# Urząd Gminy Sitkówka-Nowiny

INO.272.9.P.2.17

**Dotyczy: „Rozbudowa budynku Gminnego Ośrodka Kultury „Perła” w Nowinach wraz z terenem przyległym przez nadanie mu nowych kompleksowych funkcji”.**

Rys. Przykładowe zastosowanie wsporników pod elewacje ceglane.

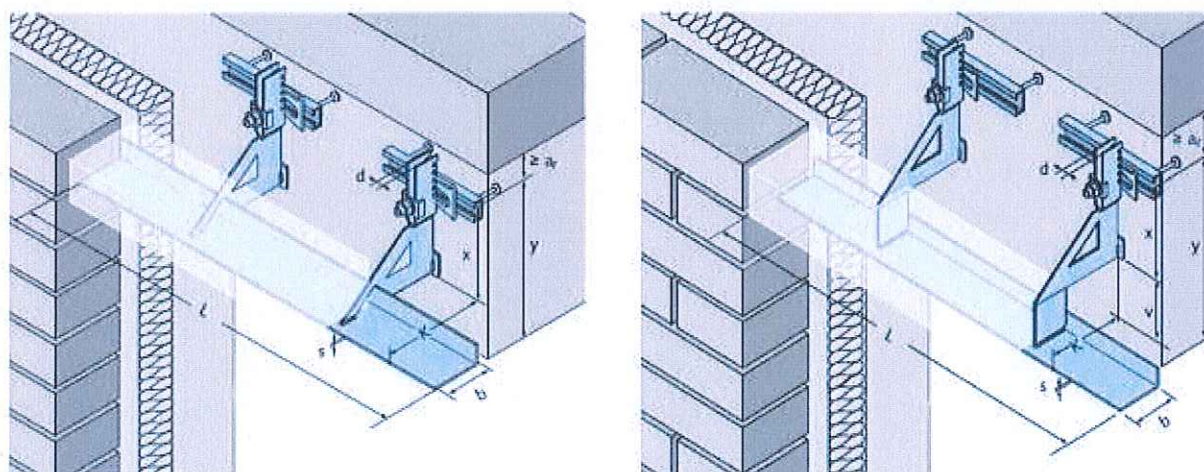
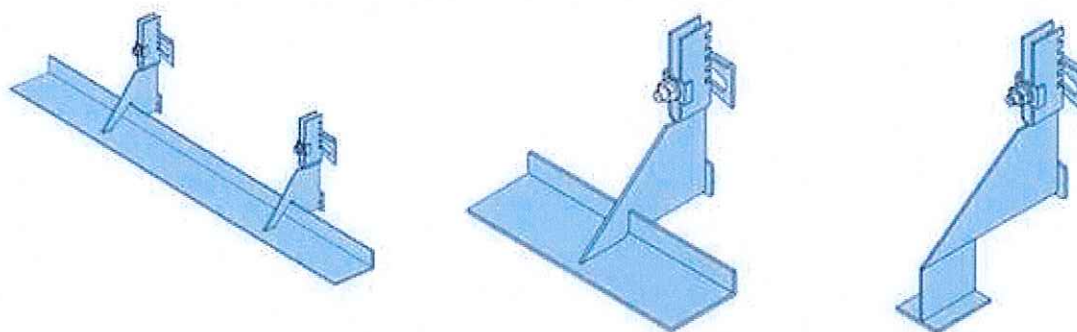
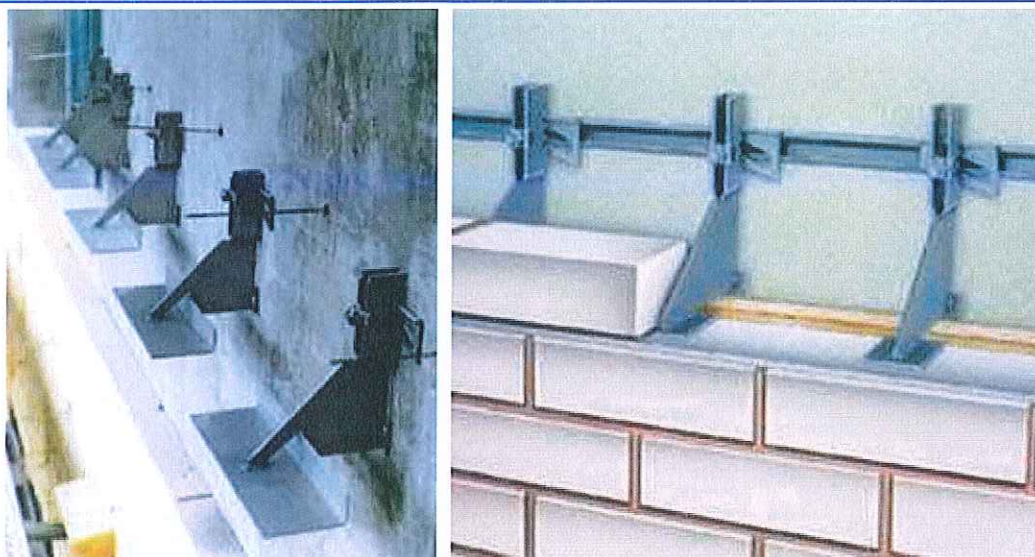
- 1) Czy w zakres zamówienia wchodzi dostawa i montaż wind : osobowej i towarowej? (brak pozycji przedmiarowych).
- 2) Prosimy o przedstawienie rysunku doboru łączników elewacyjnych ścian z cegły klinkierowej (typ łącznika i rozmieszczenie).
- 3) Prosimy o sprecyzowanie wymiarów płytek glazurowanych .
- 4) Czy należy wykonać zabezpieczenie ścian wykopu ze względu bliskie położenie istniejącego budynku i stadionu?
- 5) Prosimy o wyjaśnienie ,czy w części instalacji sanitarnej projektowane rozdzielacze do ogrzewania podłogowego należy zlokalizować w szafkach , jeśli tak to czy w podtynkowych czy natynkowych?
- 6) Prosimy o wyjaśnienie czy do głowic termostatycznych należy doliczać zabezpieczenie przed kradzieżą np nr kat 013G5245?

- 1) Dostawa wind wchodzi w zakres zamówienia.
- 2) ŚCIANY NOŚNE ZEWNĘTRZNE  
Ściany nośne zewnętrzne zaprojektowano z pustaków silikatowych (możliwość zastąpienia pustakami ceramicznymi) gr. 25cm ocieplone styropianem gr. 15cm. Pustaki silikatowe zastosować o wytrzymałości min. 40MPa na zaprawie do cienkich spoin min. 15MPa. W części ścian nośnych zewnętrznych zastosować wspornik do elewacji klinkierowych. Doboru wsporników elewacyjnych oraz sposobu montażu do ścian, a co za tym idzie rozmieszczenia listew mocujących wspornik do ścian oraz doboru ilości i rodzaju łączników należy dokonać na etapie wykonawstwa po uprzednim wybraniu producenta elementów wspornikowych, łączników, a także cegieł stanowiących ścianę elewacyjną. Wsporniki elewacyjne, a także łączniki należy dobrać biorąc pod uwagę dopuszczalne obciążenia oraz odległości między elementami określone przez wybranego producenta. Poniżej przedstawiono przykładowe rozwiązania elewacji ceglanych.
